**RISPOSTE ALLE RICHIESTE DI INTEGRAZIONI FORMULATE
 NELL'AMBITO DEL PROCEDIMENTO DI VIA [ID_VIP/ID_MATTM 4739] DAL
 MINISTERO DELLA CULTURA (GIÀ MINISTERO PER I BENI E LE ATTIVITÀ
 CULTURALI E PER IL TURISMO) – DIREZIONE GENERALE
 ARCHEOLOGIA, BELLE ARTI E PAESAGGIO**

COLLEGAMENTO 150KV SE TROIA-SE ALBERONA

RGFR10016B749687

Figura 3.2.1.1a Sistema delle Tutele del PPTR ed altri elementi per il sostegno 46

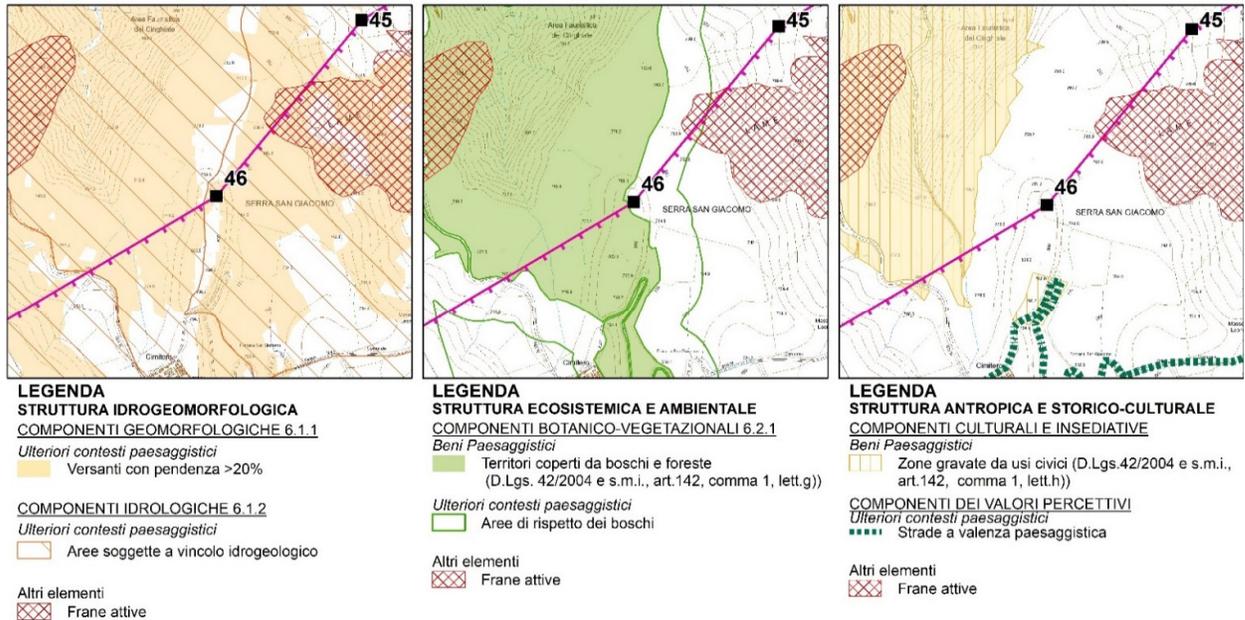
Per il tratto di elettrodotto compreso tra i sostegni 46 e 49, per il quale anche la Regione Puglia, ai fini del rilascio della deroga di cui all'art.95 "Realizzazione di opere pubbliche o di pubblica utilità" delle NTA del PPTR, ha richiesto lo spostamento, sono stati condotti degli approfondimenti specifici di seguito esposti, volti a verificarne la fattibilità tecnica ed allo stesso tempo l'eventuale riduzione delle interferenze sugli Ulteriori Contesti Paesaggistici (UCP) che detti spostamenti potrebbero determinare.

Il sostegno 46 interferisce con l'UCP "Aree soggette a vincolo idrogeologico" e con l'UCP "Aree di rispetto dei boschi". Per quanto riguarda l'interferenza con aree soggette a vincolo idrogeologico si fa presente che l'areale del vincolo è molto esteso e quindi, anche un eventuale spostamento del sostegno, non consentirebbe di evitarle. Per eliminare l'interferenza del sostegno con l'area di rispetto dei boschi, invece, sarebbe necessario spostare lo stesso in direzione est, di circa 115 m. Tuttavia, tale spostamento comporterebbe l'interessamento dell'UCP "versanti con pendenze >20%" non interferito nella configurazione di progetto.

Per i motivi sopra esposti l'ubicazione del sostegno 46 si ritiene possa essere il miglior compromesso tra l'andamento morfologico e quello dell'interessamento dei vincoli e degli ulteriori contesti paesaggistici.
